Samrådsredogörelse

Ändring av detaljplan II-3196 för del kv.58 Hornön (Backa 58:22) inom stadsdelen Backa i Göteborg

Figur 1. Maximalt vattendjup vid ett klimatanpassat 100-årsregn vid fastighet Backa 58:22.

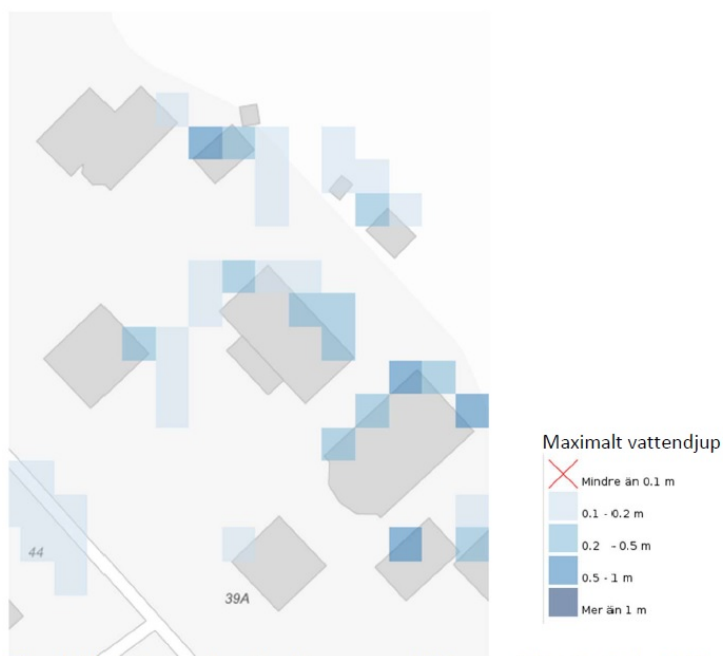
Kretslopp och vatten har inga synpunkter på planändringen. Men vill informera om skyfallssituationen på fastigheten samt krav vid en eventuell nybyggnation på fastigheten.

Figuren visar hur planområdet bedöms påverkas vid ett klimatanpassat 100-årsregn. Vatten ansamlas kring befintlig byggnad på fastigheten med ett vattendjup på ca 0,5–1 meter.

Vid en nybyggnation på fastigheten kommer andelen hårdgjord yta öka. Kretslopp och vatten kommer då ställa krav på att allt dagvatten ska passera fördröjningsanläggning innan anslutning till allmänt nät. Materialval för utvändiga ytor ska

väljas med omsorg om miljön. Till exempel ska oskyddade ytor av koppar eller zink undvikas för att minska risken för föroreningar i dagvattnet.

Anslutning till VA-ledningsnätet kan göras i Backadalsgatan. För att anslutning med självfall ska tillåtas, ska lägsta golvnivå vara minst 0,3 meter över marknivå i förbindelsepunkt med hänsyn till risk för uppdämning i allmänt dag- och spillvattensystem.

Noteras.
